## 改善箇所説明図

### 基準不適合発生箇所

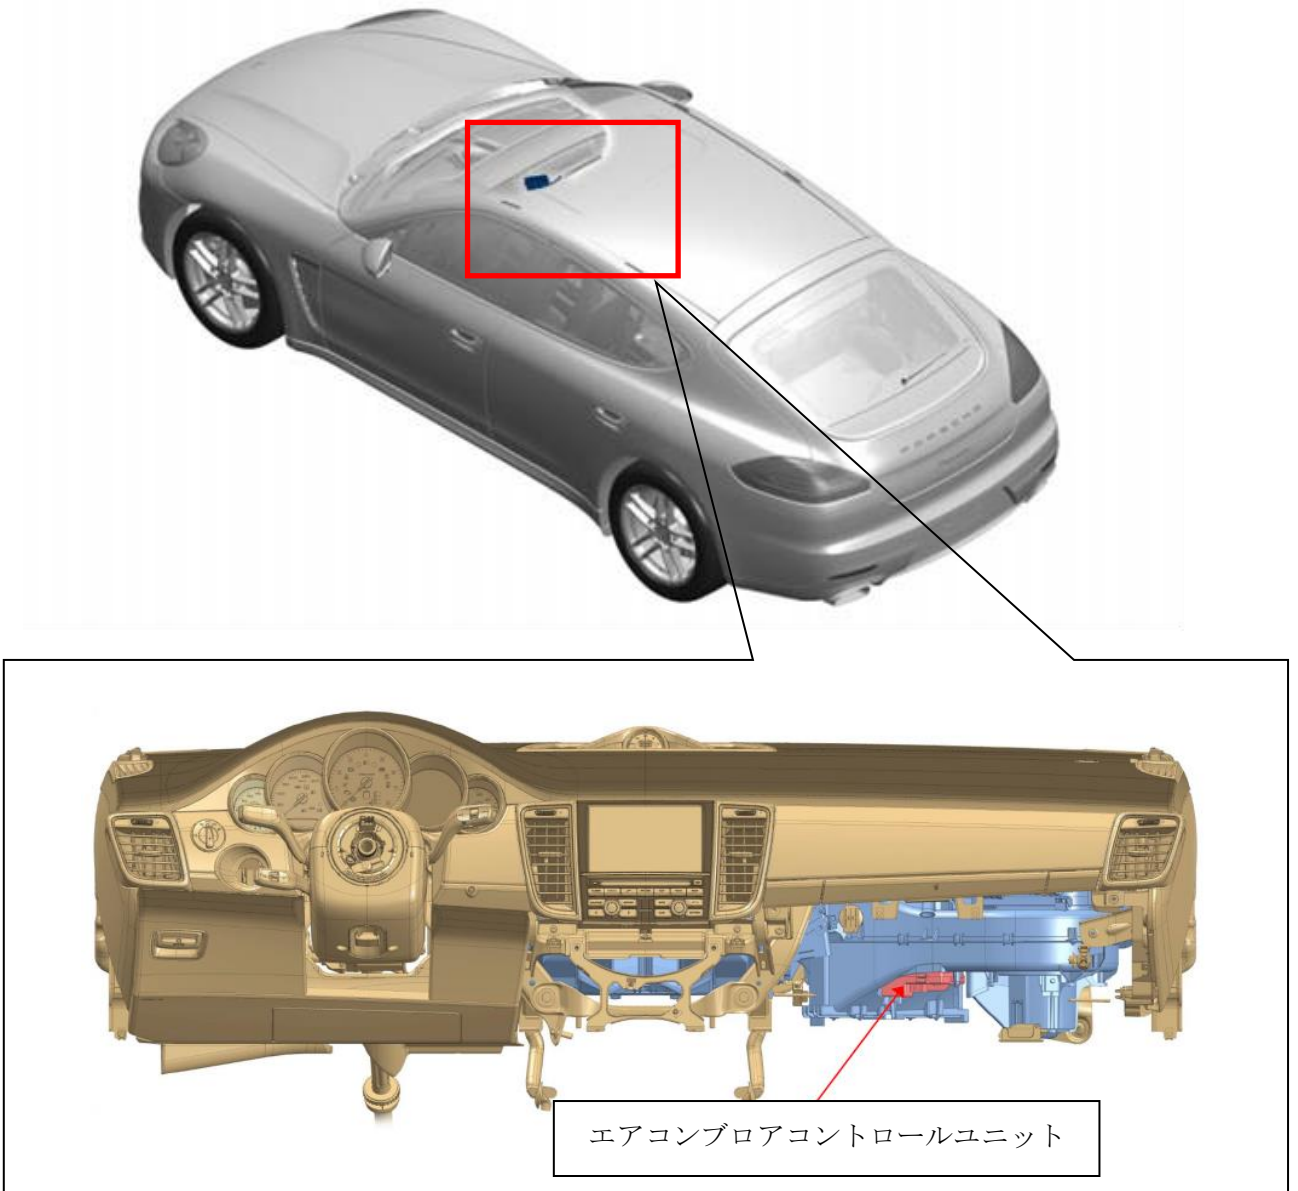
エアコンブロアコントロールユニットにおいて、ハウジング形状が不適切なため、防水性が不十分なものがある。そのため、同ユニット内部に水分が浸入すると、内部の電気配線が短絡し基板が焼損して、最悪の場合、火災に至るおそれがある。

全車両、エアコンブロアコントロールユニットの部品番号を点検し、交換対象の部品が装着されている場合には対策品に交換する。

なお、対策品の準備に時間を要するため、暫定対策として同ユニットに防水用のシールと電源遮断用のリレーを追加で組付ける。
